Rev0.3 MIDI出力追加、TEMPOクロック追加、VOICE_RST追加、8255のRDの有効/無効選択可能
Rev0.2 BUG FIX反映版
mkoma
Sheet: /
File: MZ-2000_VOCALUINO4CMU_V2.kicad_sch
Title: VOCALUINO for CMU-800
Size: A2
Date: 2026-09-25
Rev: 0.2
KiCad E.D.A. 9.0.6
Id: 1/1

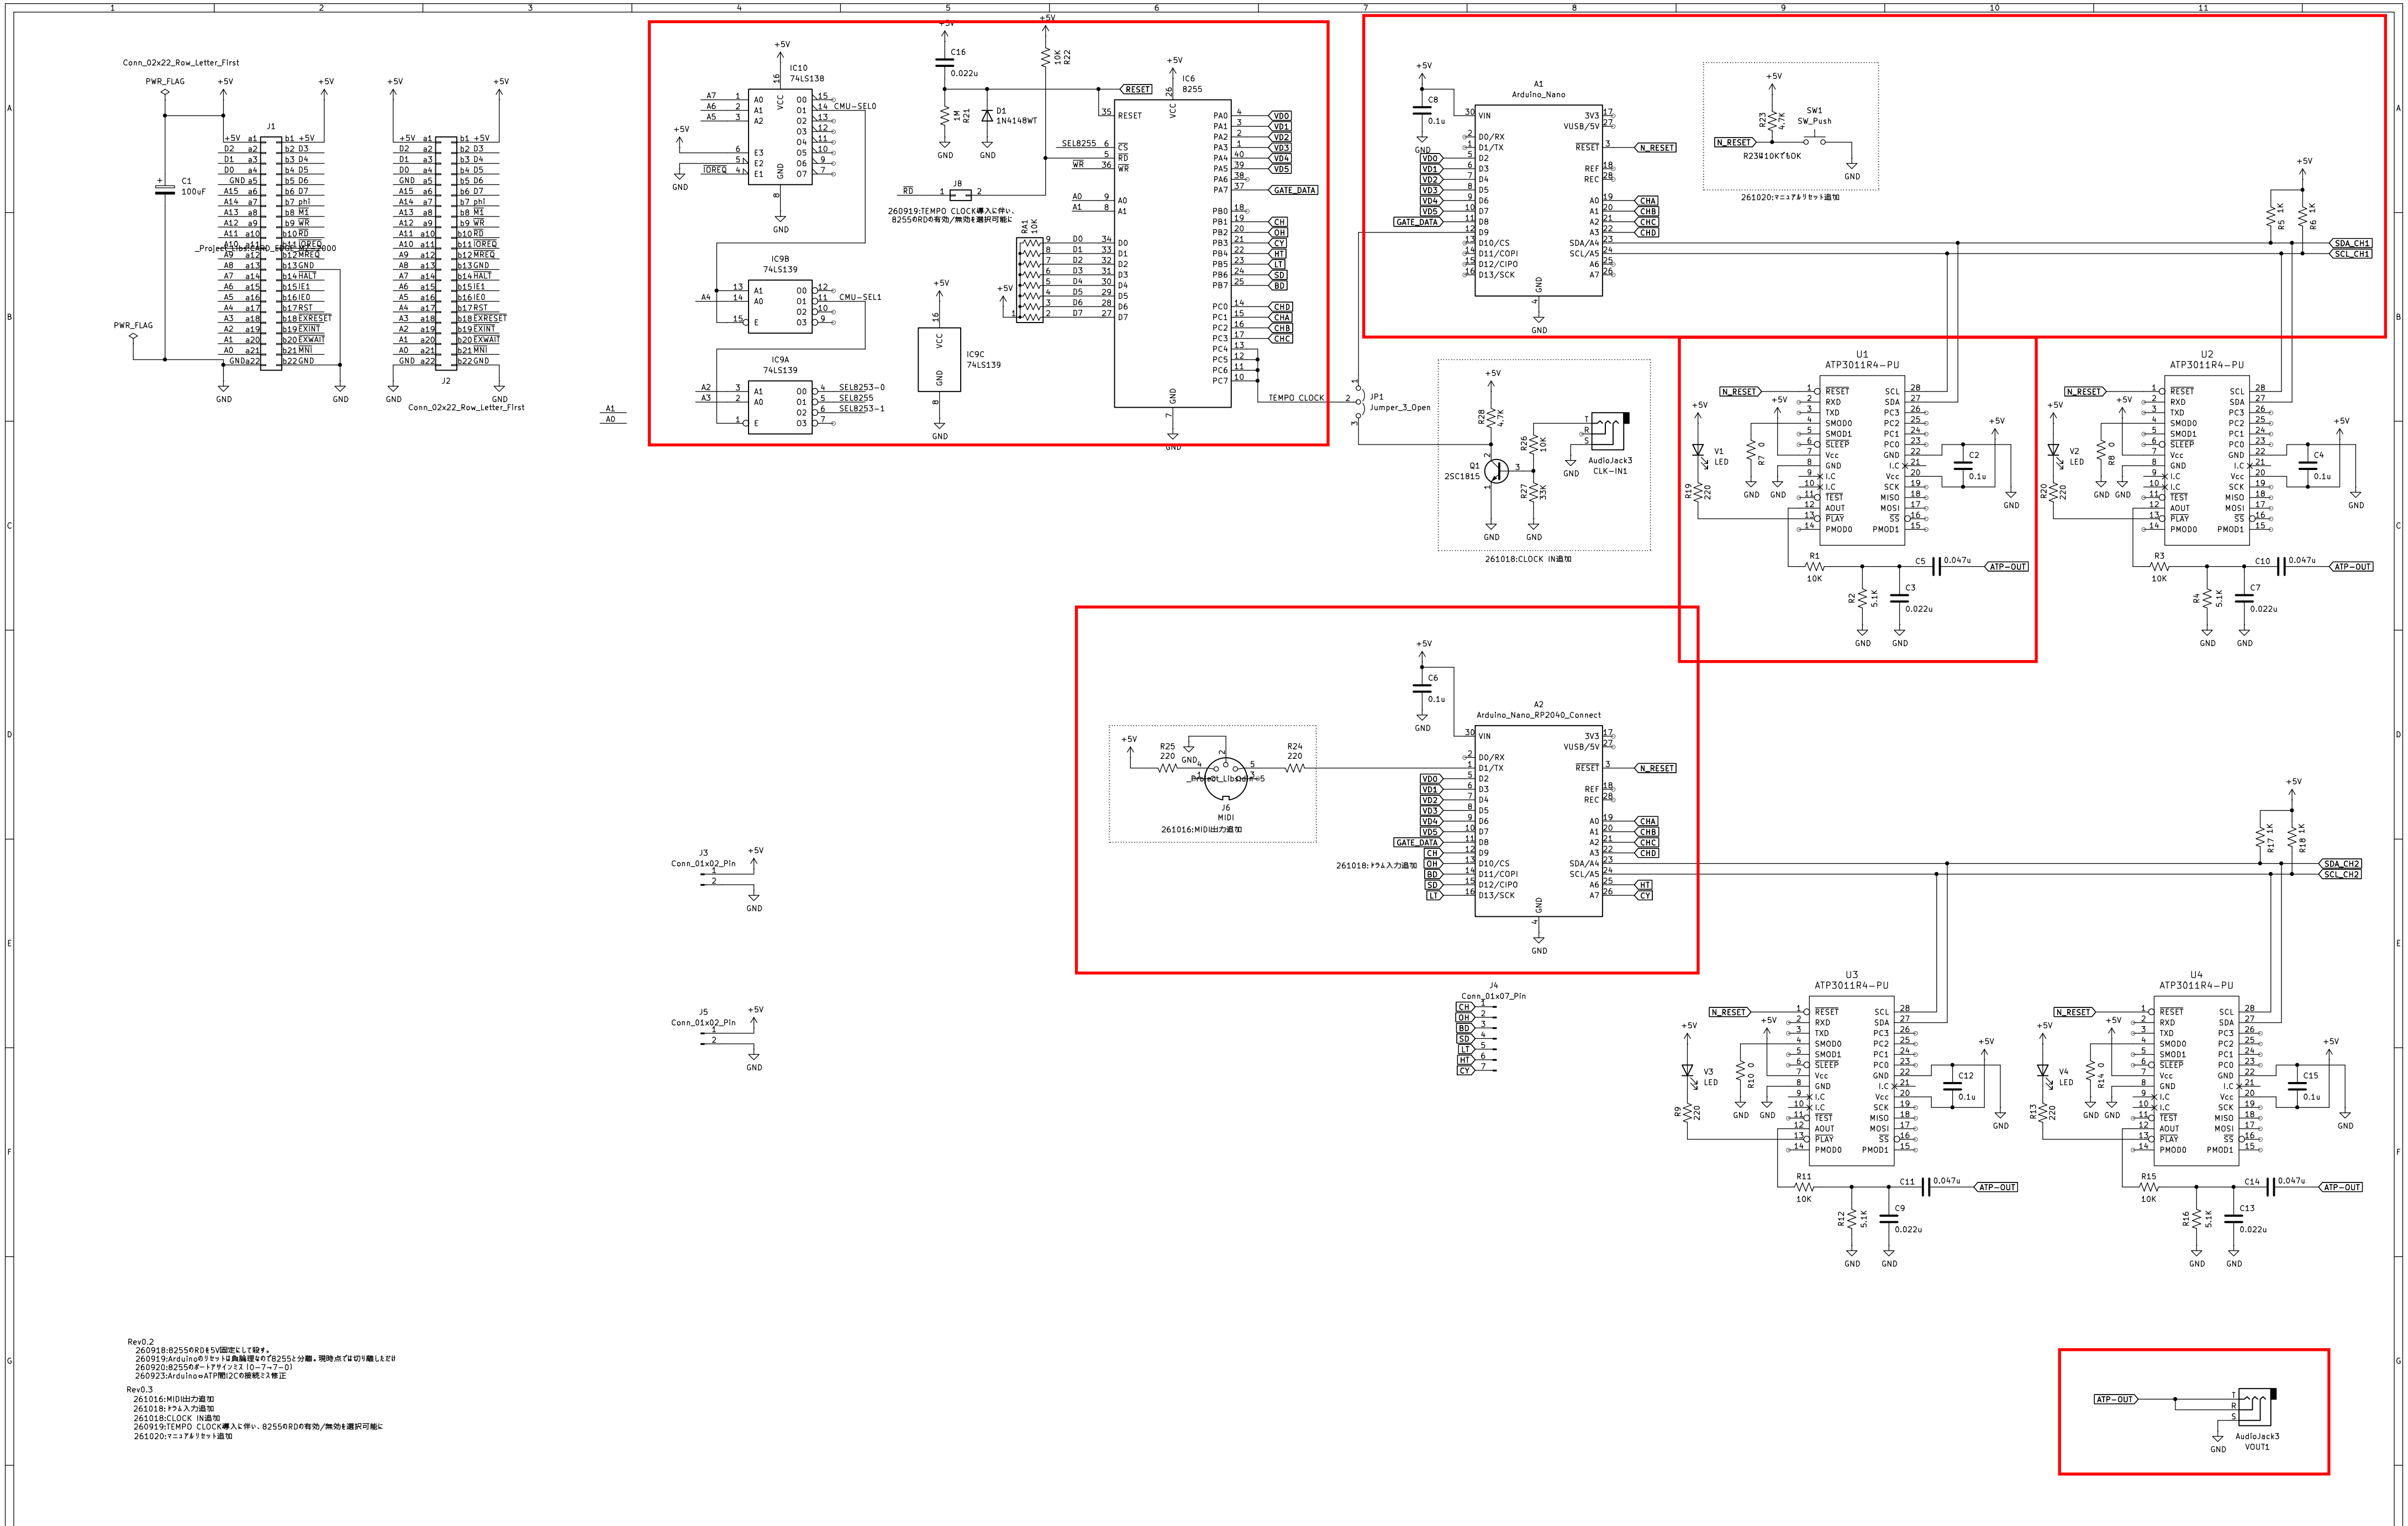
Rev0.2
260918:8255のRDを5V固定にして殺す。
260919:Arduinoのリセットは負論理なので8255と分離。現時点では切り離しただけ
260920:8255のポートアサインミス（0−7→7−0）
260923:Arduino⇔ATP間I2Cの接続ミス修正

Rev0.3
261016:MIDI出力追加
261018:ドラム入力追加
261018:CLOCK IN追加
260919:TEMPO CLOCK導入に伴い、8255のRDの有効/無効を選択可能に
261020:マニュアルリセット追加
